**AVIS RELATIF A LA PROTECTION
CONTRE LES EVENTUELS EFFETS NOCIFS ET NUISANCES
PROVOQUES PAR LES RAYONNEMENTS NON IONISANTS
GENERES PAR DES ANTENNES EMETTRICES STATIONNAIRES**

Commune : WELKENRAEDT - Exploitant : ORANGE

Référence exploitant : 774L1_1 / 32774L1_1 / 42774L1_1

Rapport n° 1081 / 2023

Figure 1 : Vue en plan des lieux de séjour et des points de contrôle

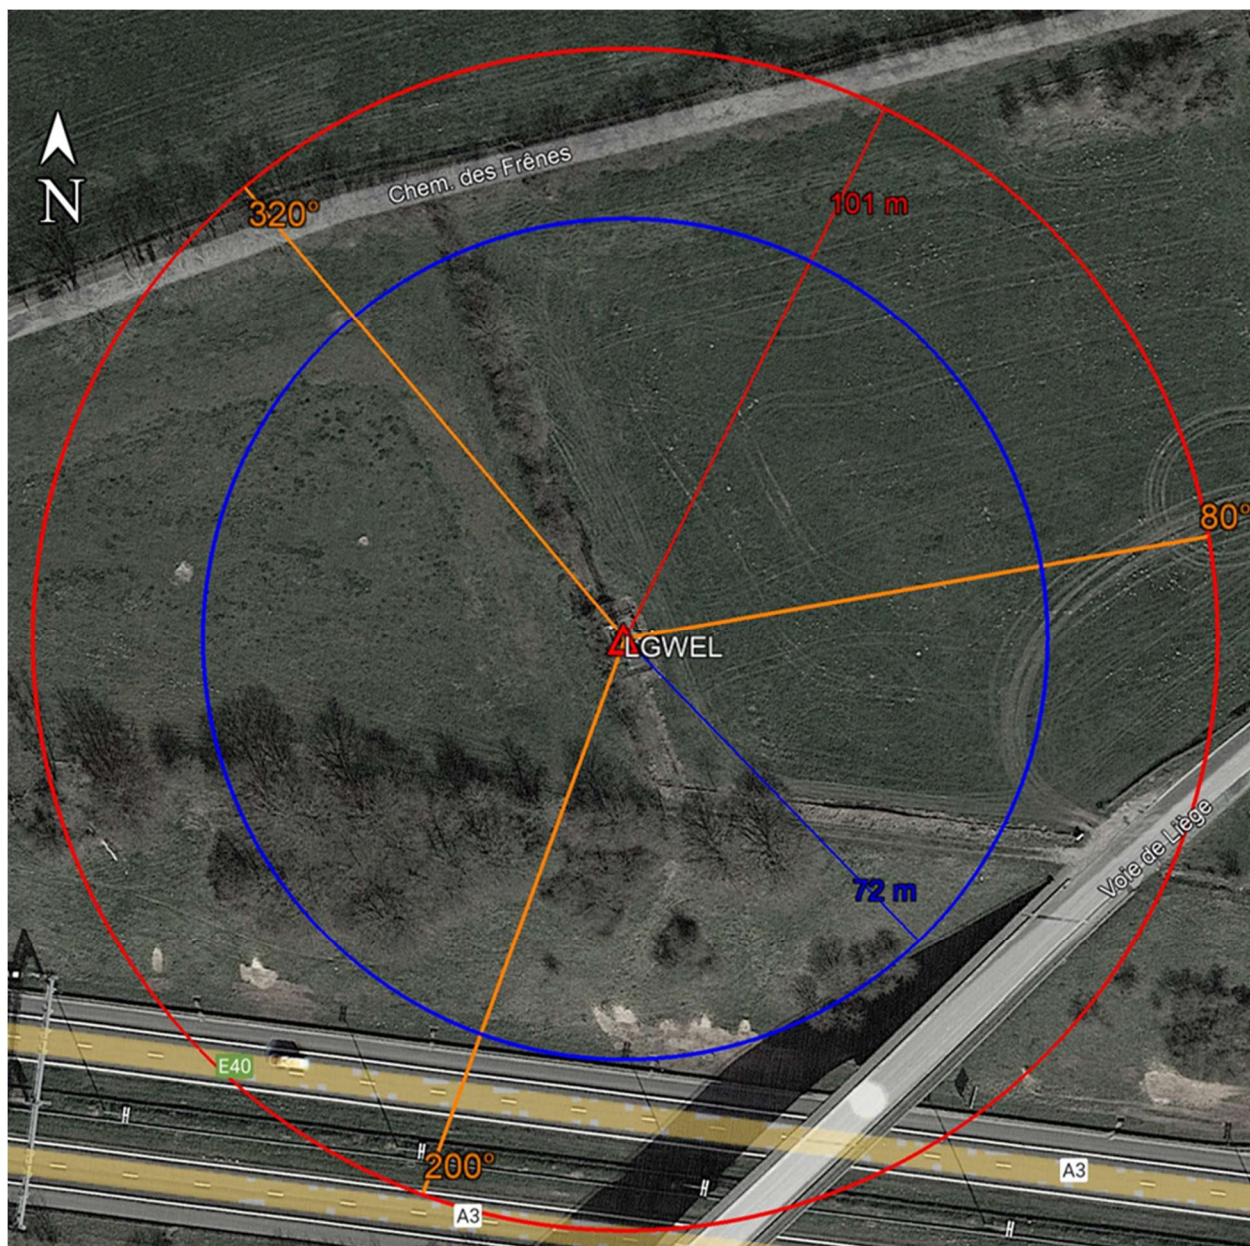
En ce qui concerne les antennes de l'installation mentionnées dans le **tableau 1**, la distance maximale à laquelle la limite pourrait être atteinte, à l'extérieur, est égale à 75,4 m. S'il n'y a pas de LS à une distance inférieure, les antennes respectent forcément la limite d'immission.

Dans le cas des LS situés à l'intérieur des bâtiments, une atténuation d'obstacle est prise en compte et il en résulte que la distance maximale à laquelle la limite pourrait être atteinte se réduit à 53,3 m.

Les résultats de l'évaluation décrite au paragraphe 4 indiquent que les antennes émettrices stationnaires de l'installation faisant l'objet du présent avis ne produisent pas, dans un lieu de séjour, un rayonnement électromagnétique maximum supérieur aux limites fixées à l'article 4 du décret.
